## TECO TECH

Équilibreuse à serrage électromécanique  
Mise à jour type de vis de fixation ancre d'embrayage

N. 02 28/07/2025

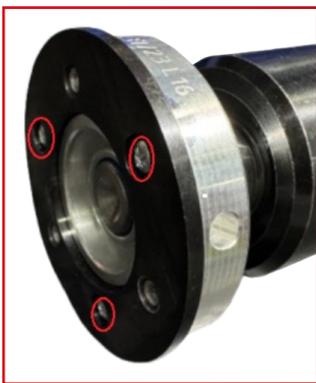
Dans un souci constant d'amélioration de nos produits, une modification a été apportée au type de vis **utilisé pour fixer l'ancre d'embrayage à l'extrémité en aluminium, dans les modèles d'équilibreuse** équipés de serrage électromécanique.

▶ **À partir de juillet 2025**, les vis Allen M3x5 (code 4-146283) ont été **remplacées par des vis Phillips M3x8 (code 2-02908)**, sans rondelles.

La vis choisie **permet une prise plus efficace et un couple de serrage plus élevé, améliorant ainsi la stabilité de fixation** dans le temps.

**Sur certaines machines** produites entre octobre 2024 et juin 2025, **un possible desserrage des vis d'origine a été constaté dans de rares cas**, ce qui peut générer des interférences avec l'embrayage et affecter la répétabilité de la mesure.

Vérifier le serrage des trois vis M3x5 (code 4-146283), situées à 120 ° sur l'ancre d'embrayage.

**Si elles sont desserrées:**

- ▶ **Les remplacer par des vis M3x8** (code 2-02908), sans rondelles, en appliquant du frein filet comme la Loctite 270 ou produit équivalent.
- ▶ **Vérifier que l'ancre** n'est pas collée à l'extrémité. Si c'est le cas, procéder avec précaution pour détacher et terminer le rétablissement en utilisant un tournevis plat (voir exemple ci-contre).
- ▶ **Si les vis d'origine ne sont pas endommagées**, elles peuvent être réutilisées, en veillant à les serrer correctement à l'aide d'un frein filet.
